# Planungsfachliche Einschätzung der NABEG-§8-Unterlagen zum SuedOstLink

Stand: 02.04.2019

**Abbildung 1:** Beispielhafte Übersichtsdarstellung in Kapitel 4

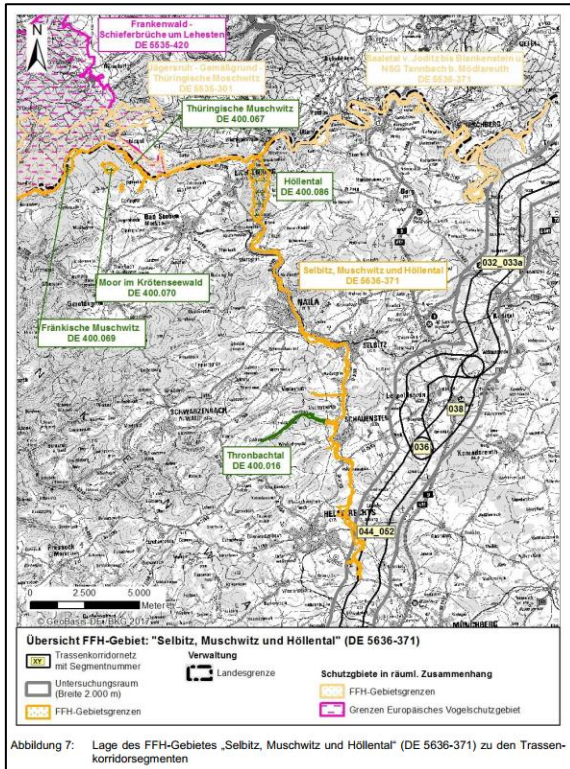
Die Auflistung und Abschichtung der geprüften Gebiete ist über den Bericht hinweg konsistent. Allerdings werden bei genauerer Prüfung des Dokuments einige Ungenauigkeiten deutlich, welche die Nachvollziehbarkeit und Transparenz der Untersuchung mindern. Dies betrifft zum einen die Übersichtsdarstellungen der Natura 2000-Gebiete in Kapitel 5, wo teilweise Darstellungen in der Karte nicht in der Legende erläutert sind und somit den Leser mit Unklarheiten zurücklassen (Abbildung 1). Dies betrifft neben der gezeigten Abbildung 7 auch noch die Abbildung 4 des geprüften Berichts.
